**Demande d'autorisation de construire et d'exploiter un parc éolien  
sur la commune de Cintegabelle  
déposée d'une part par la société ENGIE GREEN (4 éoliennes)  
et d'autre part par Aganaguès (1 éolienne)**

**Avis de l'Autorité environnementale  
Au titre des articles L122-1 et suivants du Code de l'environnement**

**N° saisine : 2019-8177  
Avis émis le 12 février 2020  
N° MRAe 2020APO14**

Carte 5 : le projet de parc éolien de Cintegabelle en phase d'exploitation  
Carte extrait du résumé non technique page 9 (source ABIES)

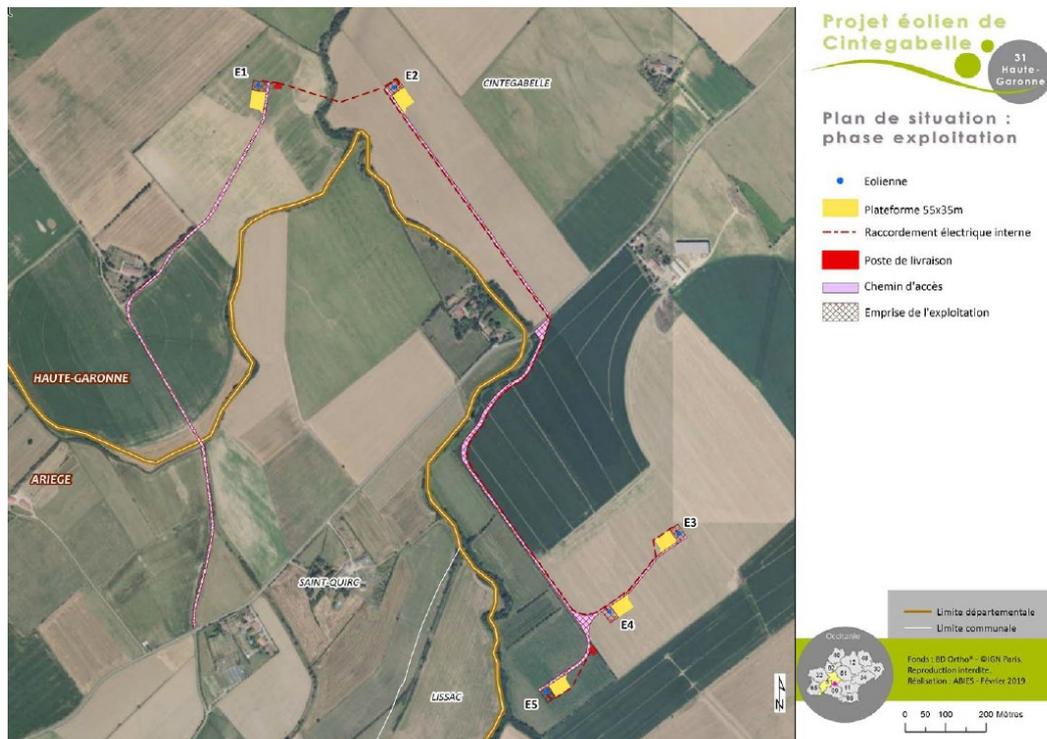
La MRAe considère que la démarche d'adaptation du projet vis-à-vis des questions paysagères n'a pas été conduite (voir chapitre ad hoc) et qu'en conséquence la solution retenue ne constitue pas la solution d'un moindre impact pour le cadre de vie des habitants (ligne de force du paysage, dichotomie entre la ligne des trois éoliennes et la ligne de deux éoliennes, etc.).

**La MRAe recommande, à partir des impacts identifiés, qu'un travail de fond sur la composition architecturale d'ensemble soit mené afin d'adapter le projet et de réduire ses incidences à la fois sur le cadre de vie, sur le paysage et le patrimoine (implantation, alignement des machines, voire suppression d'une machine, etc.)**
